PROTOKÓŁ STANU TECHNICZNEGO Nr .....<sup>6</sup>...../21/2697/MPS.

CYSTERNA PALIWOWA-DYSTRYBUTOR 4,5M3 NA SAMOCHODZIE STAR-266 /CD-5W/  
nr rej. UG 03945, nr VIN 7319218, nr silnika 39384, rok produkcji 1987 r,  
JIM 2320PL0066822, IM:606217

**Wojskowy Dozór Techniczny Delegatura w Krakowie**  
**Protokół numer WDT226/2020/10/15/2 z badania**  
**cysterny/opakowania/DPPL\*\* do przewozu materiałów niebezpiecznych**

**Wojskowy Dozór Techniczny Delegatura w Krakowie**  
**Protokół numer WDT226/2020/10/14/2 z badania**  
**cysterny/opakowania/DPPL\*\* do przewozu materiałów niebezpiecznych**

Szkic uszkodzeń zbiornika cysterny

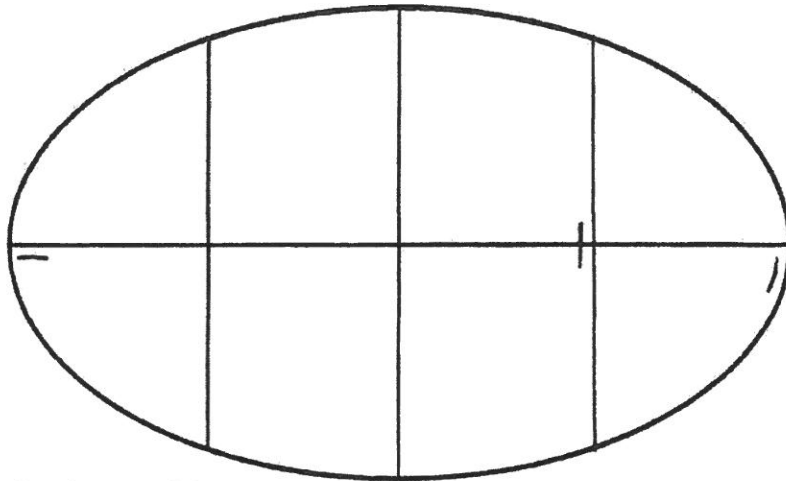
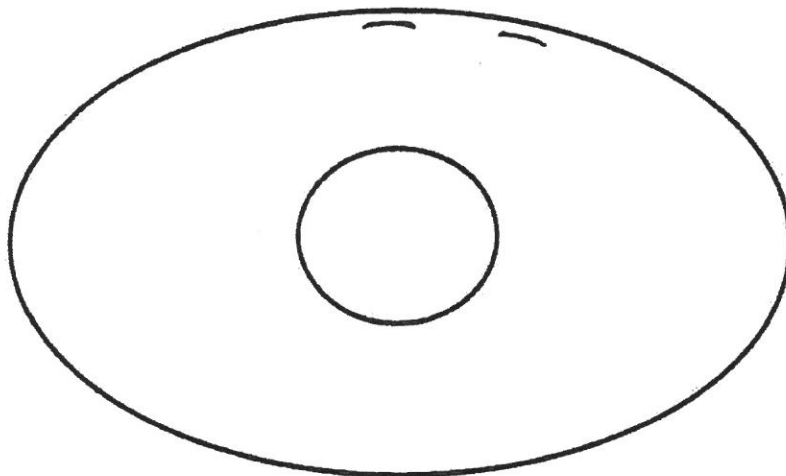
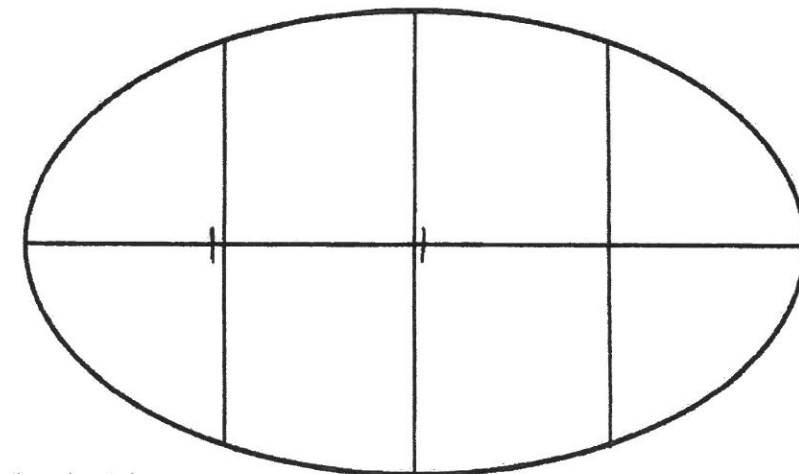
1. W trakcie rewizji wewnętrznej stwierdzono pęknięcia spoin łączących wzmocnienia z dennicami przednią i tylną, falochronu z płaszczem zbiornika oraz spoiny obwodowej dennicy przedniej. W załączeniu szkic uszkodzeń.
2. Wykorzystano latarkę nr WDT 79/2/20.
3. W przypadku podjęcia decyzji o naprawie spoin, powinien ją wykonać zakład uprawniony, na podstawie dokumentacji uprzednio uzgodnionej z Wojskowym Dozorem Technicznym Delegatura w Krakowie.
4. Po wykonanej naprawie, w celu uzyskania decyzji zezwalającej na eksploatację należy przeprowadzić badanie doraźne w zakresie badania okresowego.

Szkic uszkodzeń zbiornika cysterny

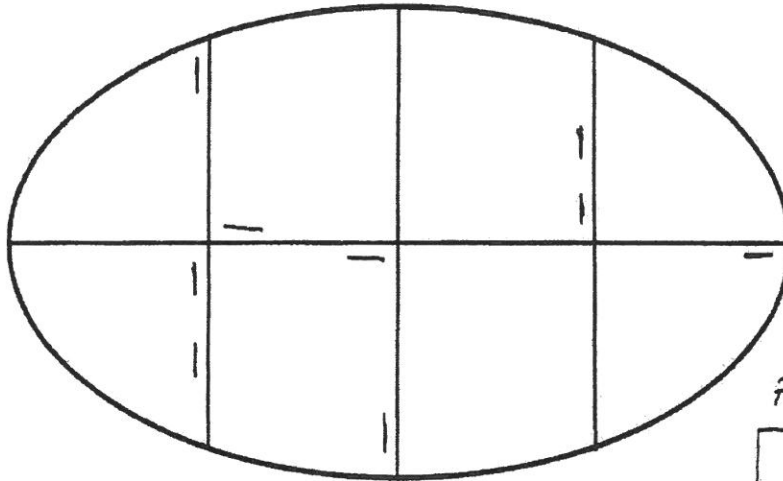
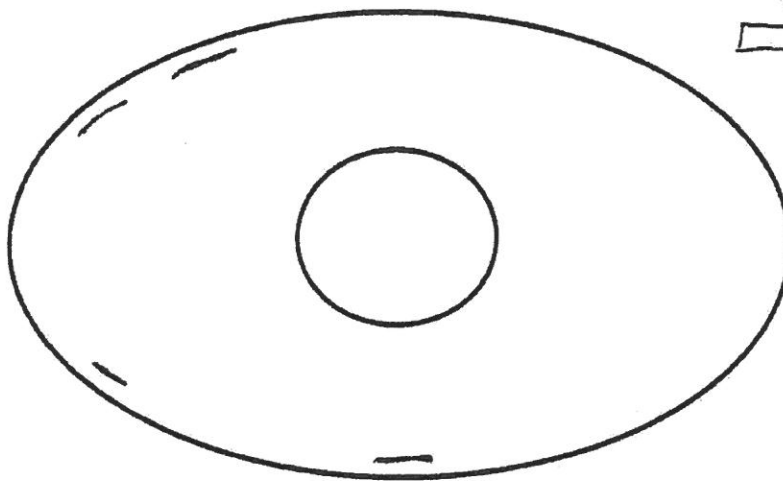
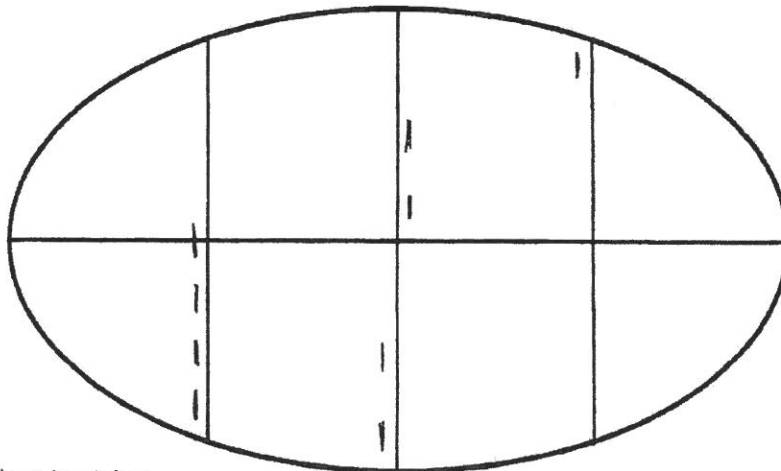
- W trakcie rewizji wewnętrznej stwierdzono pęknięcia spoin łączących wzmocnienia z dennicami przednią i tylną, falochronu z płaszczem zbiornika oraz dwie spoiny łączące zbiornik ze wzmocnieniem do mocowania zbiornika do ramy pojazdu. W załączeniu szkic uszkodzeń.
- Wykorzystano latakę nr WDT 79/2/20.
- W przypadku podjęcia decyzji o naprawie spoin, powinien ją wykonać zakład uprawniony, na podstawie dokumentacji uprzednio uzgodnionej z Wojskowym Dozorem Technicznym Delegatura w Krakowie.
- Po wykonanej naprawie, w celu uzyskania decyzji zezwalającej na eksploatację należy przeprowadzić badanie doraźne w zakresie badania okresowego.
